Bomen Effect Analyse

Planbeoordeling

Acacialaan, Leiderdorp

P22196

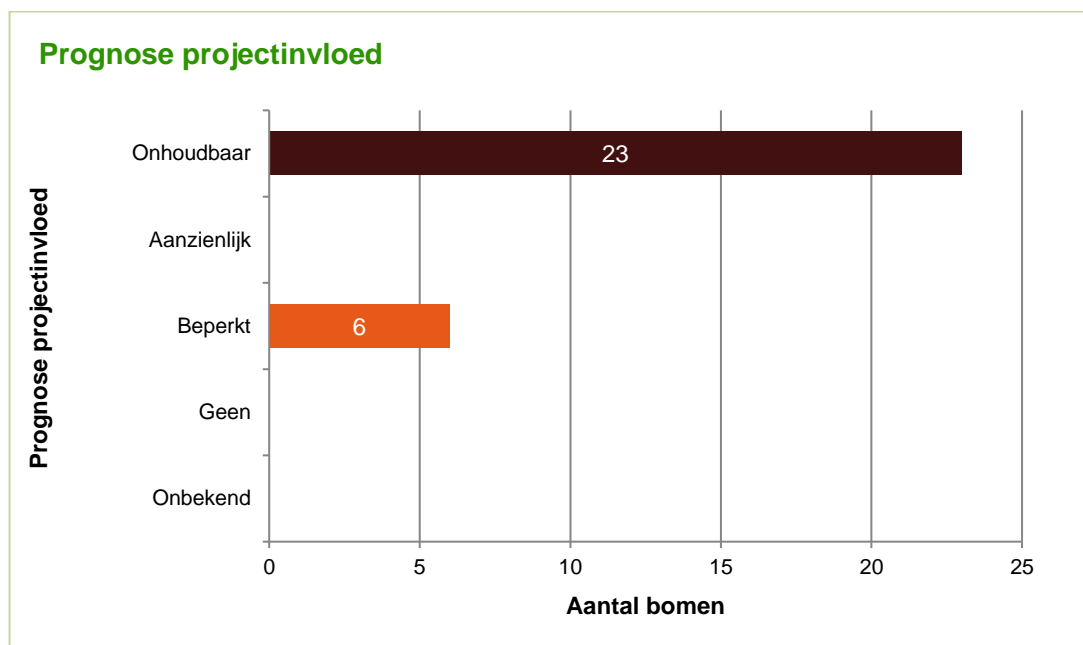
De *volgende* grafiek laat zien hoe de invloed van het project op de bomen is beoordeeld.

Ten aanzien van de bomen zijn de *volgende* knelpunten geconstateerd:

- De herinrichting. Als gevolg van herinrichting gaat de standplaats van veel bomen verloren. Wat op de standplaatsen gebeurt is divers: sommige worden dichtgestraat (standplaats wordt trottoir) en op de andere locaties komt een nieuw fietspad (standplaats wordt geasfalteerd). Bij diverse bomen komt op of nabij de standplaats van de boom de bandenlijn van parkeervakken of verharding.

- Het vervangen van het riool. Doordat het riool in de hoofdrijbaan onder het asfalt buiten de kroonprojectie ligt, wordt bij de meest zuidwestelijke bomen hierdoor geen invloed verwacht. Bij de bomen langs of in het verlengde van de parallelrijbaan ligt het riool veel dicht(er) en soms zelfs onder de boom. Het vervangen (opengraven en leggen) hiervan leidt tot schade aan beworteling in stabiliteitskluit of zelfs tot algehele boomschade. Bij algehele boomschade wordt schade aan alle delen (wortels, stamvoet, stam en kroon) verwacht doordat de werkzaamheden op de standplaats van de boom wordt uitgevoerd.
 Ook indirect wordt invloed vermoed, in één van de inspectieputten is beworteling aangetroffen. Ook zijn er klachten bekend van ingroei van wortels in huisaansluitingen. Door het vervangen ervan valt een deel van de voedingsvoorziening van de boom weg.
 Overigens was geen informatie van de ligging van de huisaansluitingen bekend. Dit is dan ook buiten beschouwing gelaten bij het beoordelen van de projectinvloed.

- Het vervangen van kabels en leidingen. Bij een viertal bomen aan de zuidwestzijde van de straat bevinden zich de te vervangen kabels en leidingen onder de boom (bij boom 3) of in de stabiliteitskluit van de boom (bij bomen 2, 20 en 23). Bij het opgraven en nieuw aanleggen van de kabels zal er schade zijn aan de (stabiliteits)wortels van de bomen.

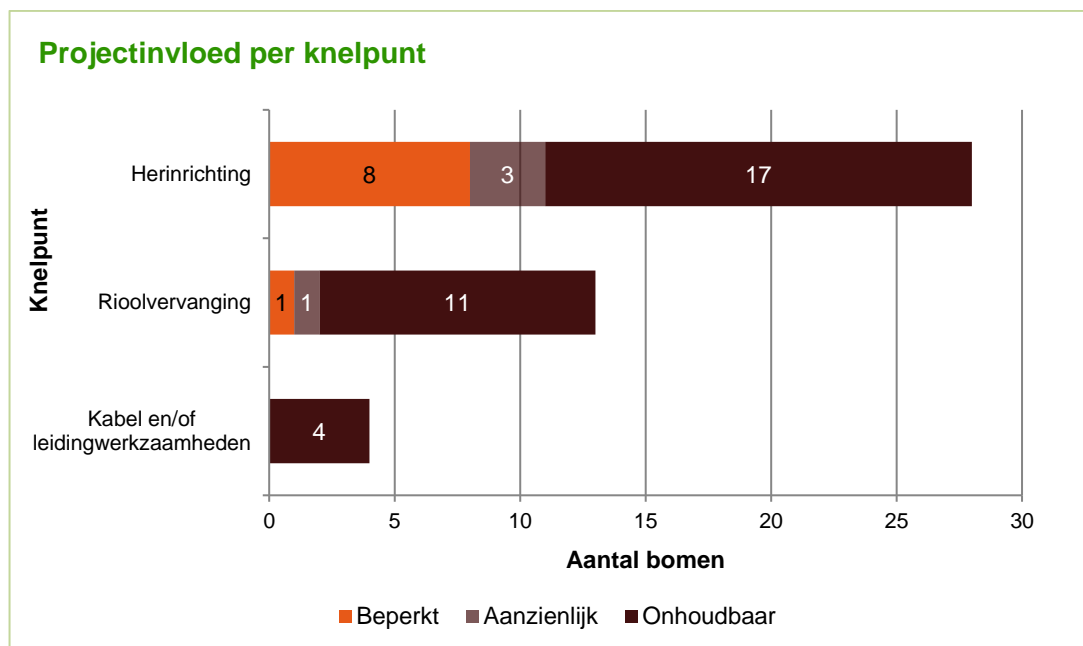
In *onderstaande* grafiek wordt per knelpunt de invloed getoond. In beide gevallen zijn er bo(o)m(en) die geen invloed ondervinden, waardoor de optelsom bij beide knelpunten lager is dan 29.

Uit het knelpunt Herinrichting blijkt dat 17 van de 29 bomen onhoudbaar zijn. In het ontwerp zijn 7 bestaande bomen ingepast. Uit de BEA blijkt dat het mogelijk is om 12 bomen in te passen. Overigens wordt daarbij wel opgemerkt dat -indien van toepassing- bij inpassing genoemde beheerknelpunten niet worden opgelost. Mogelijk zullen de knelpunten zelfs groter worden, doordat de boomspiegels in sommige gevallen aan één of meerdere zijden dicht bij de boom komt te liggen.
